Comisión Provincial de Patrimonio Histórico de Málaga

Sesión Ordinaria 9/2025 de 4 de junio de 2025

ACTA

2.- Expte. IN250295. Consolidación del muro este de la Iglesia Conventual, eliminación de filtraciones en fachada sur y acerado perimetral en Convento de la Trinidad, inscrito como BIC en el Catálogo General del Patrimonio Histórico Andaluz con la tipología de monumento. MÁLAGA.

Afección en la fachada este

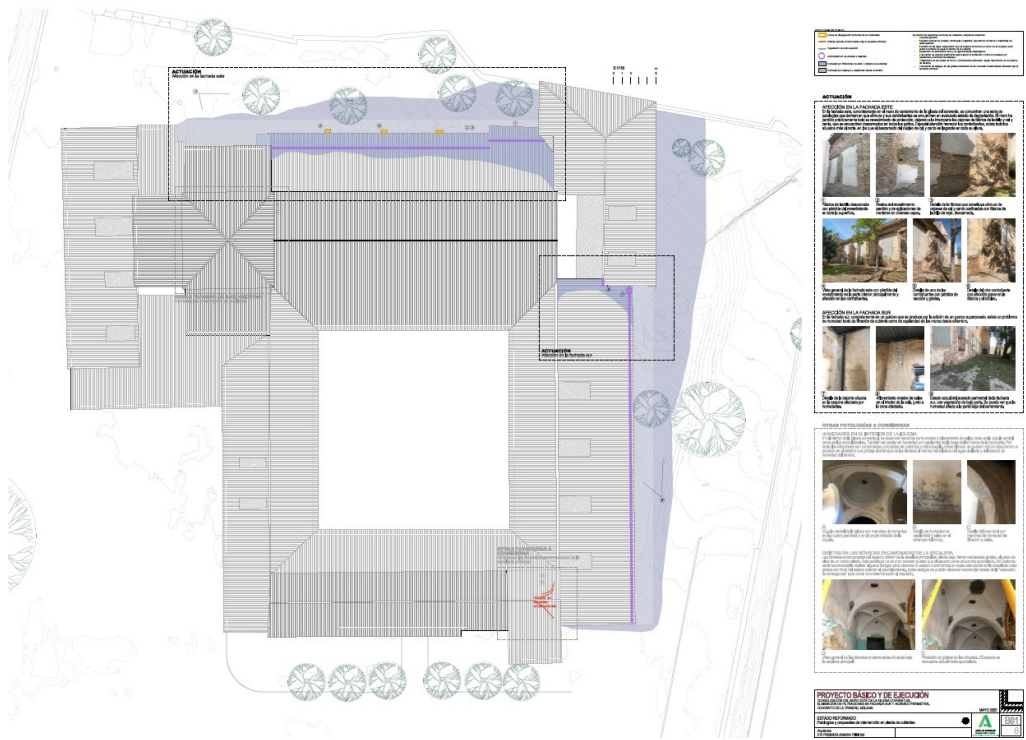
En la fachada este, concretamente en el muro de cerramiento de la iglesia del convento, se concentran una serie de patologías que derivan en que el muro y sus contrafuertes se encuentren en avanzado estado de degradación. El muro ha perdido prácticamente todo su revestimiento de protección, dejando a la intemperie los cajones de fábrica de ladrillo y cal y canto, que se encuentran descarnados en todos los paños. Especial atención merecen los contrafuertes, sobre todo los situados más al norte, en los que el descarnado del núcleo de cal y canto es flagrante en toda su altura.
